**【秋田建設部版】
土木工事設計変更事例集
(案)**

平成25年12月
秋田管内建設技術者勉強会

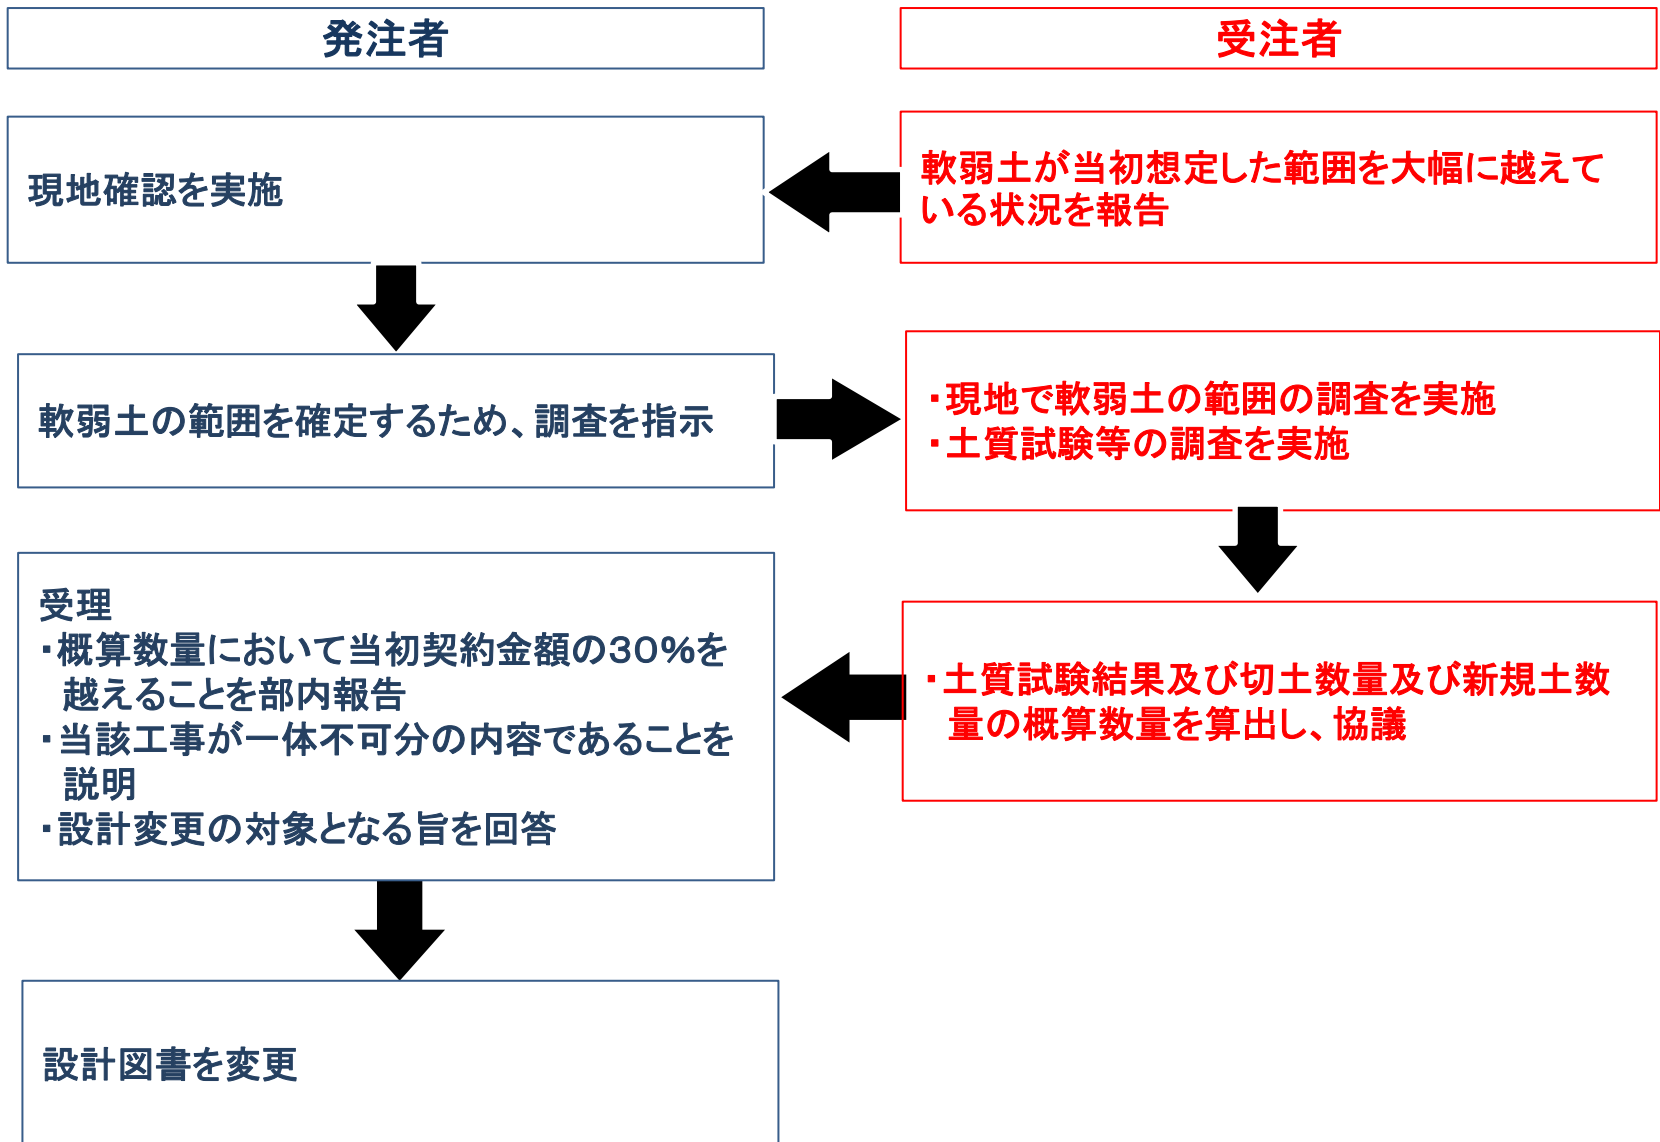
崩落した盛土法面の土砂を新規土で置き換えする際、軟弱土の範囲が当初設計の範囲を大幅に超えていることから、掘削及び盛土量が倍以上となり、設計変更金額が当初設計金額より3割以上増額となることが判明した。

- ・発注者は、現地で地質状況について確認し、変更について受注者と協議。
- ・発注者は道路法面の安全性を考慮し、軟弱土を全て取り除き、新規土での盛土を指示。
- ・本工事の増額については、密接不可分で分離できない工種であることから、3割を超える変更を実施。

(当初)・掘削	410m ³	・盛土	420m ³
	↓		↓
(変更)・掘削	990m ³	・盛土	910m ³
